**Asunto:** Trámite por el que se somete a información pública de solicitud de autorización administrativa previa y declaración de impacto ambiental del anteproyecto del Parque Eólico Ribota de 51 MW y su infraestructura de evacuación, en los términos municipales de San Roque de Riomiera, Selaya, Villacarriedo, Saro, Arredondo, Miera, Riotuerto, Entrambasaguas y Solórzano. Expediente IGE 5-2020.

En nombre y representación de la asociación PLATAFORMA PARA LA DEFENSA DE LA CORDILLERA CANTÁBRICA, presenta en tiempo y forma las siguientes ALEGACIONES:

En la página que sigue se adjuntan sendos planos comparativos de los parques eólicos referenciados: aquél sobre el que se dictó la resolución de alcance y el que contempla la nueva propuesta, totalmente diferente.

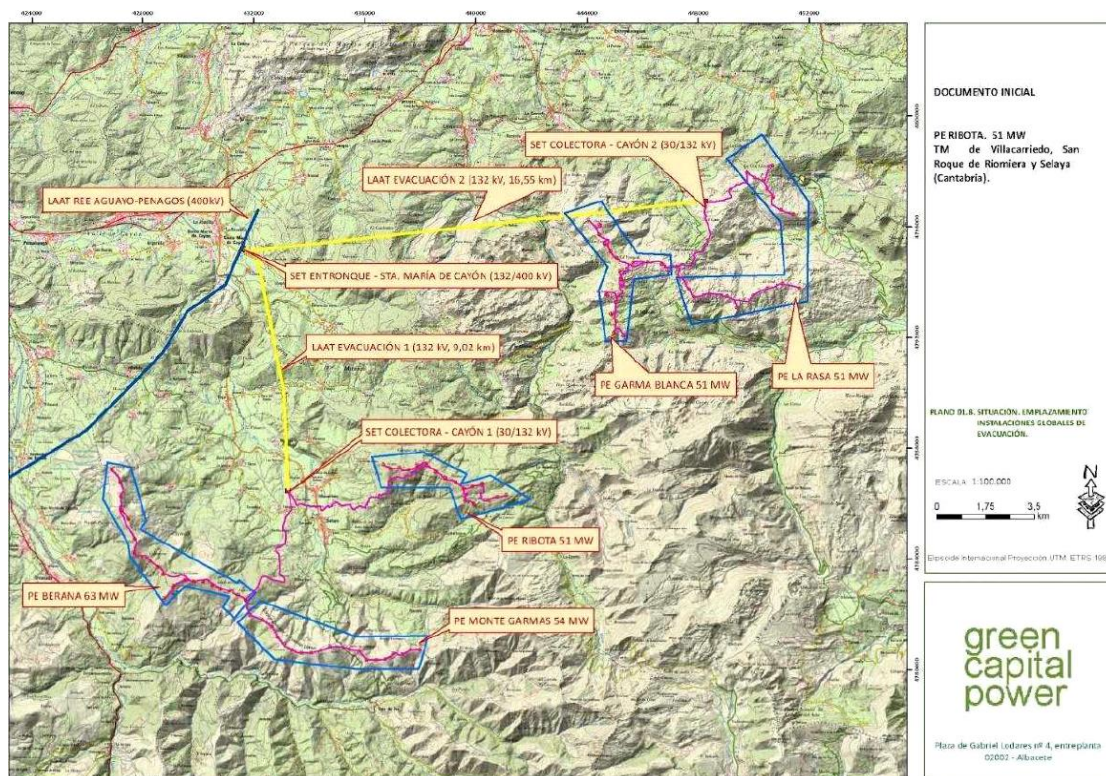
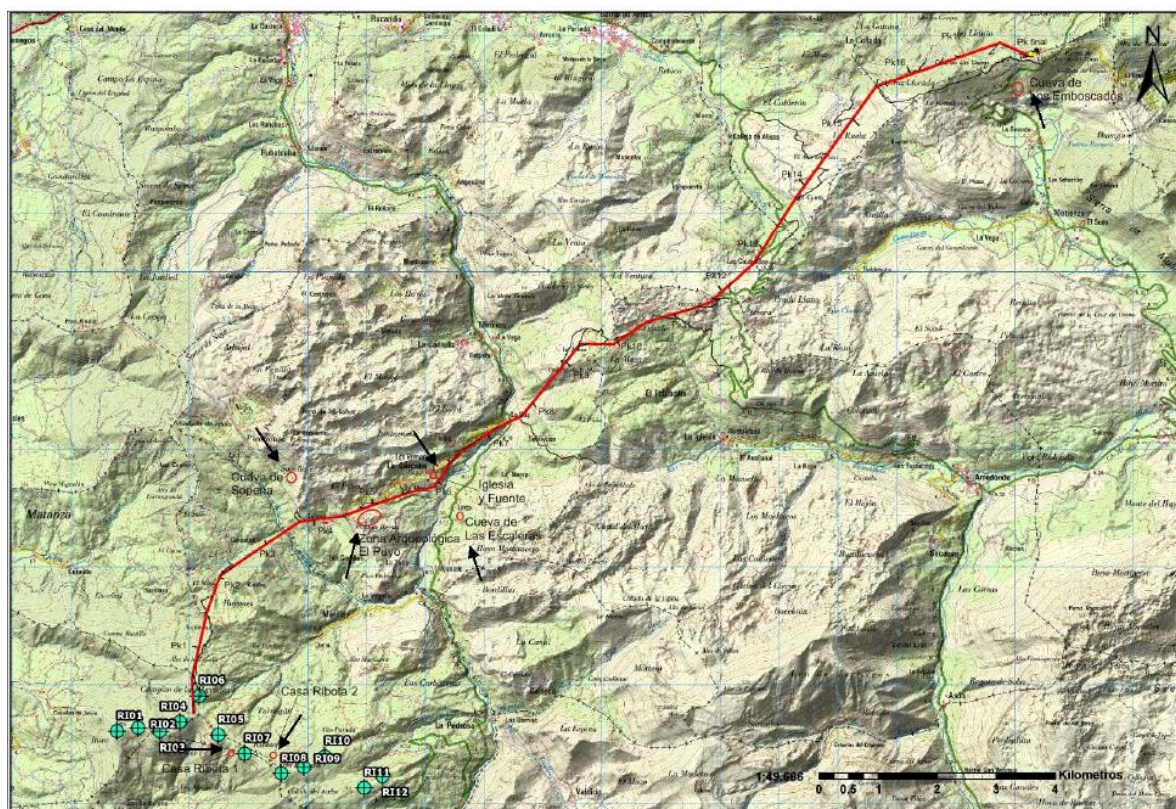
El proyecto sometido a la actual información pública tan sólo engloba el PE RIBOTA, su infraestructura de evacuación y subestación eléctrica de Sólorzano. Además, el presente anteproyecto del PE RIBOTA comparte infraestructura con los Parques Eólicos de Amaranta (18 MW), Garma Blanca (51 MW) y Quebraduras (18 MW) habiendo sido estos tres últimos obviados por completo incluso en el estudio de efectos acumulativos y sinérgicos.

Por lo tanto, se están tramitando y evaluando medioambientalmente un proyecto y un Estudio de Impacto Ambiental (EIA) que difieren en su contenido y objeto al de la fase previa informativa. Es un proyecto distinto, y por consiguiente la resolución de la Dirección General de Biodiversidad y Calidad Ambiental y las alegaciones se remiten a supuestos diferentes, lo que hace necesario, para su validez legal, proceder a la anulación de lo tramitado y ordenar el inicio de los trámites desde su fase previa.
